ID: Codice procedura (ID_VIP/ID_MATTM):10844

Impianto per la produzione di energia elettrica da fonte eolica, costituito da 6 aerogeneratori della potenza complessiva di 37,2 MW, un sistema di accumulo da 25 MW e relative opere connesse in località "Rempillo" nel comune di Pitigliano (GR).

TESTO DELLE OSSERVAZIONI

ALLEGATO alle OSSERVAZIONI all' IMPIANTO EOLICO denominato REMPILLO nel COMUNE di PITIGLIANO (GR). Composto da n. 5 immagini e n. 5 pagine

Immagine n. 5 Intervisibilità degli impianti eolici della provincia di Viterbo anche in quella di Grosseto, in particolare nel pitiglianese.

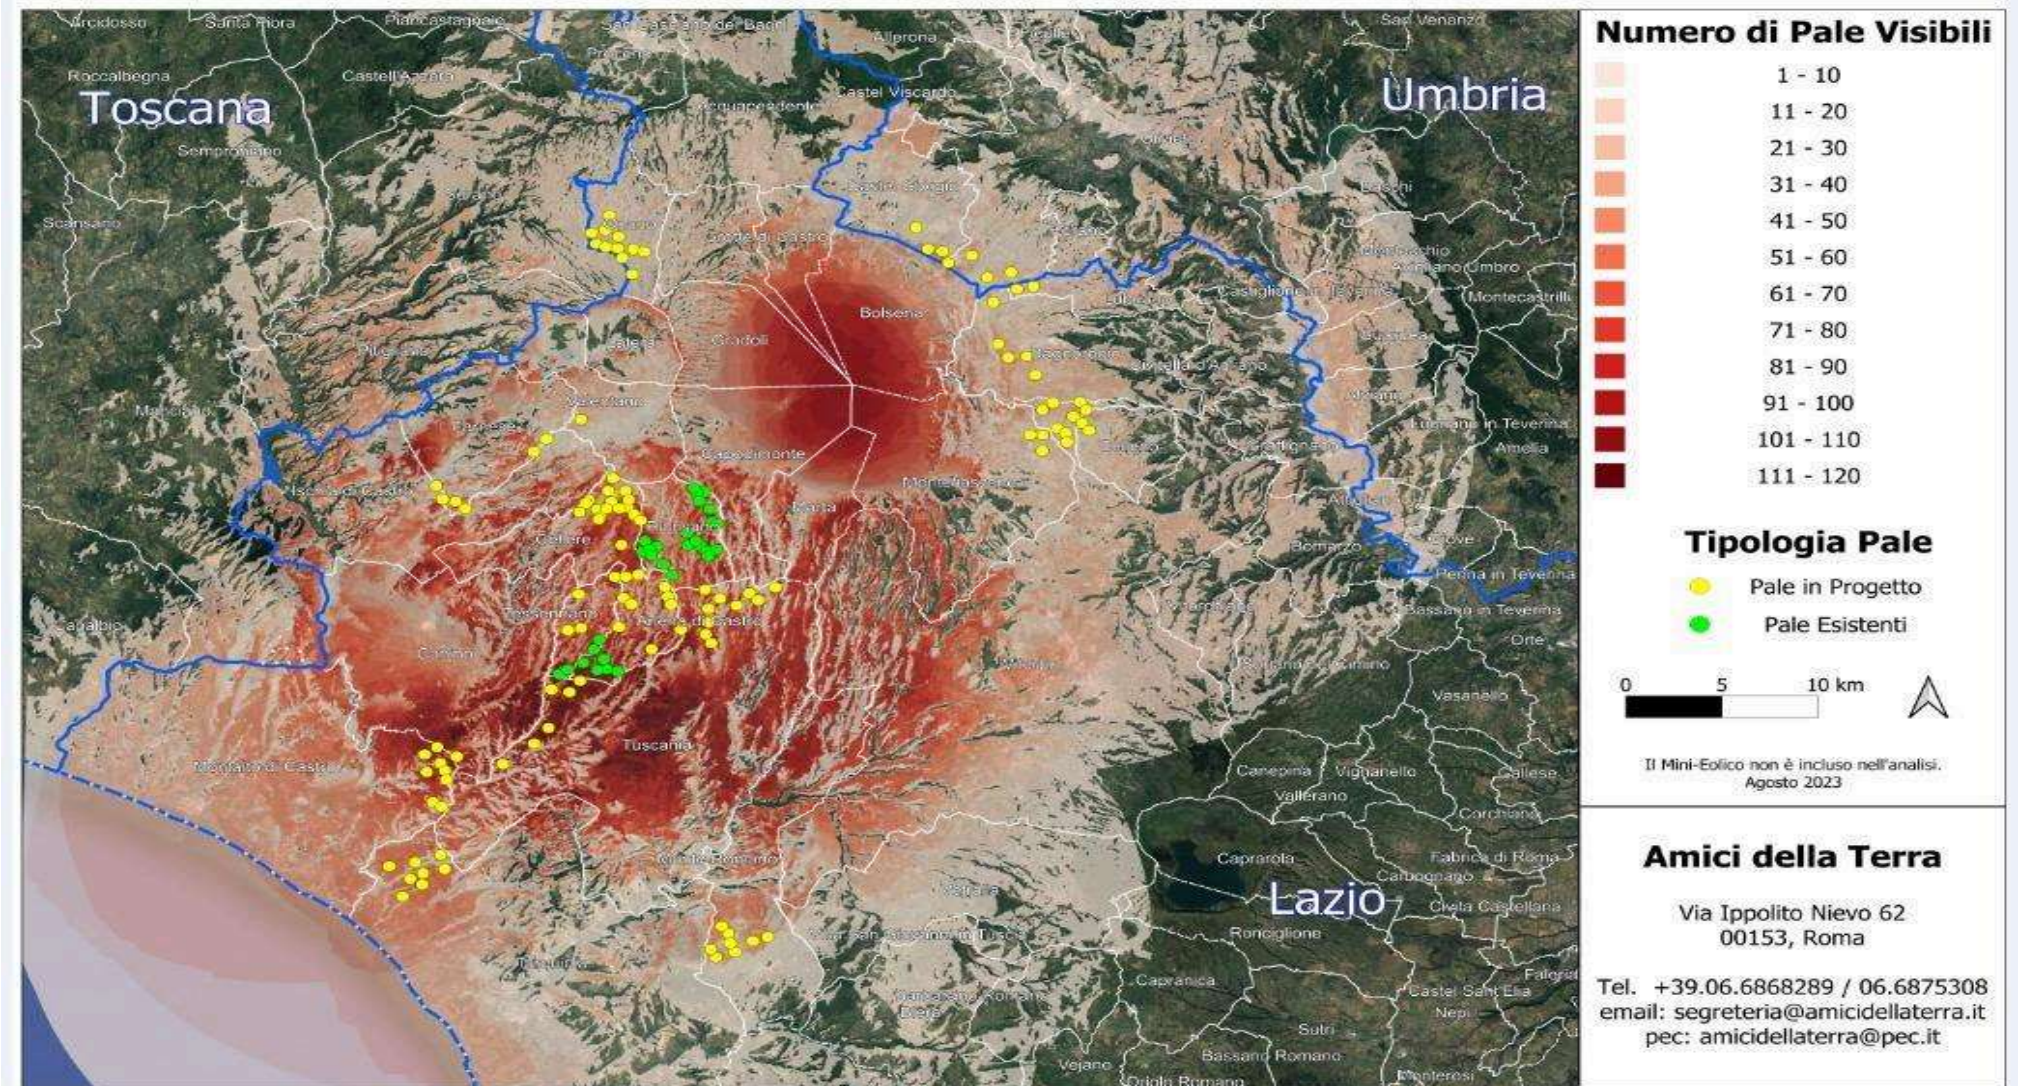
nn. 1 e 2 e crea anche degli impatti negativi anche sui beni naturalistici come verrà dettagliato nell'Osservazione n. 4. Inoltre andrebbe a sommarsi al già enorme cumulo di impianti eolici e fotovoltaici e geotermici che già creano una elevata criticità ambientale nella provincia di Viterbo e interferiscono anche con il territorio toscano come si può vedere dalle immagini nn. 4 e 5 dell'Allegato n. 1.
